トンネル天井板の落下事故に関する調査・検討委員会
【資料集】

修正前後の対照表

3.5.2. 覆工コンクリートコア調査箇所

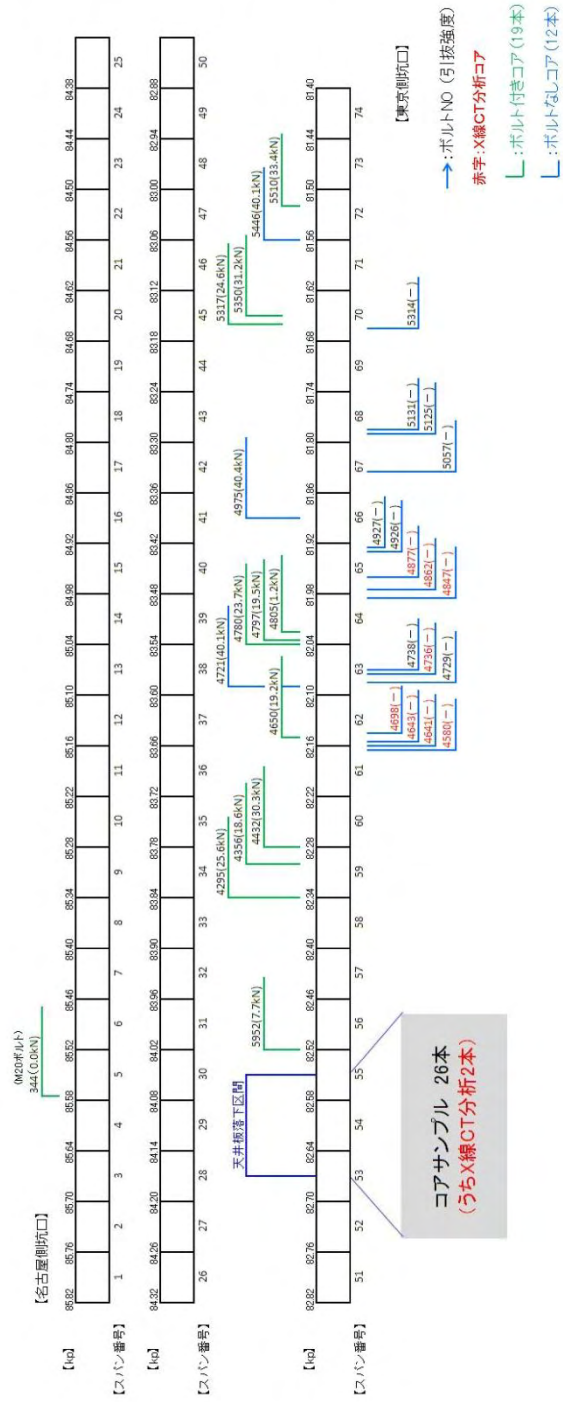
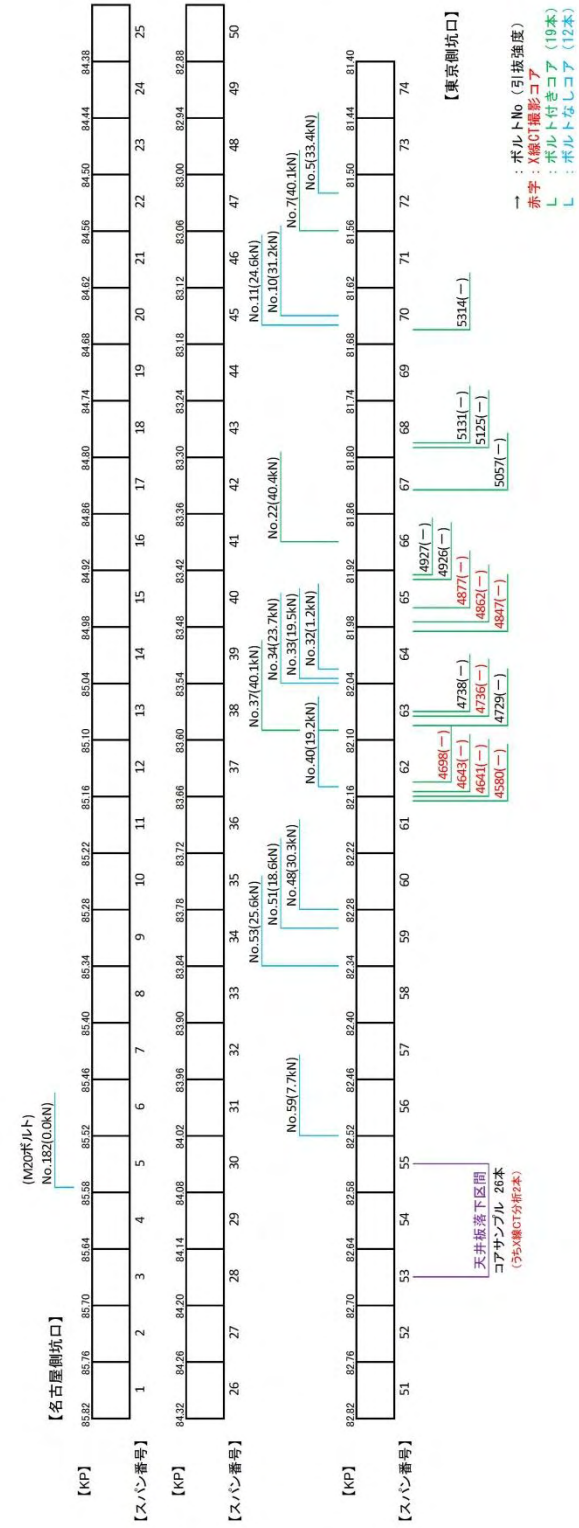
3. 5 天頂部接着系ボルトの施工出来形調査の修正

修正内容：その他区間における X 線・CT 分析の樹形図の記載に誤りがあったため修正

3.6.6.4 ダクト断面別の定着長の分布

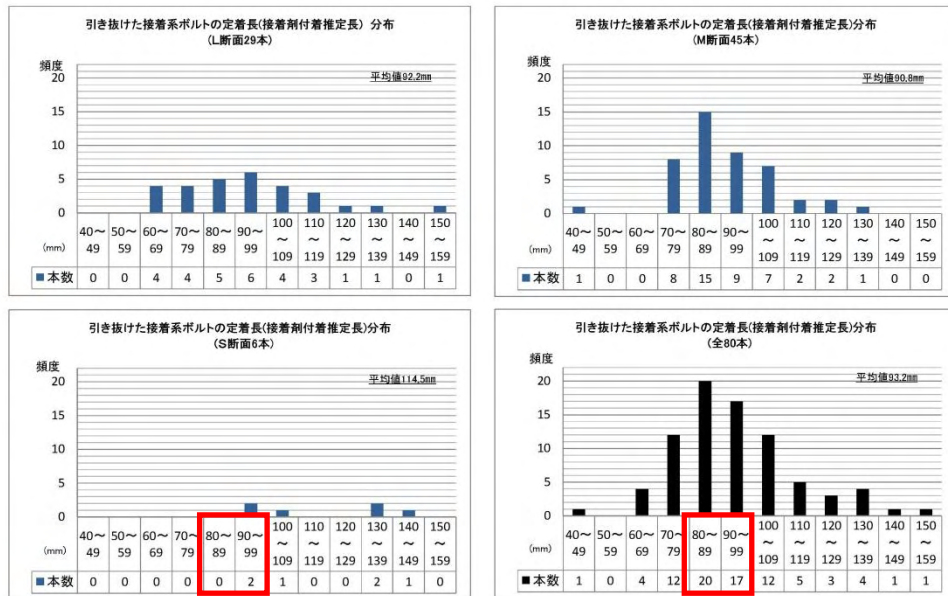
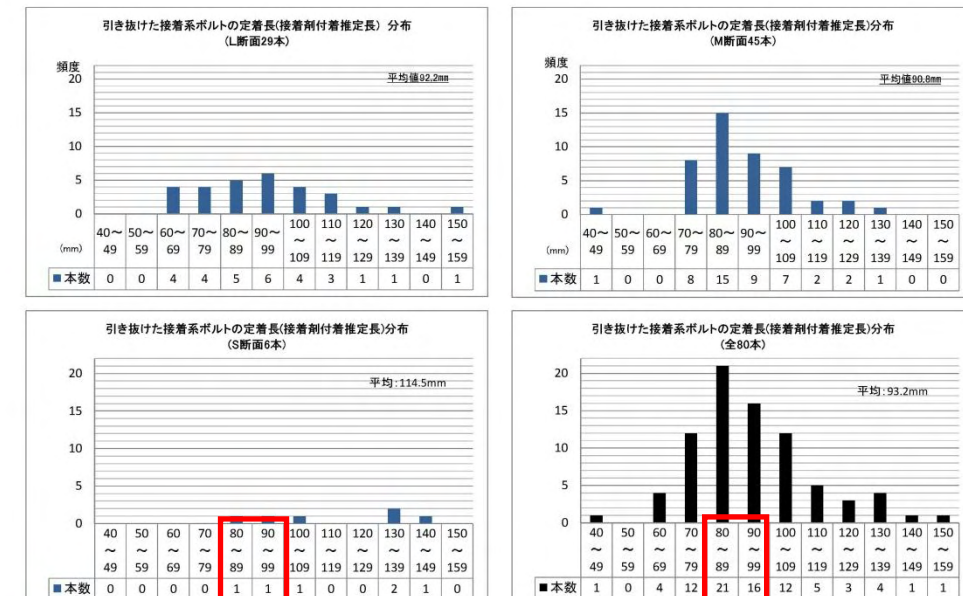
修正内容：図に記載の本数に一部誤りがあったため修正
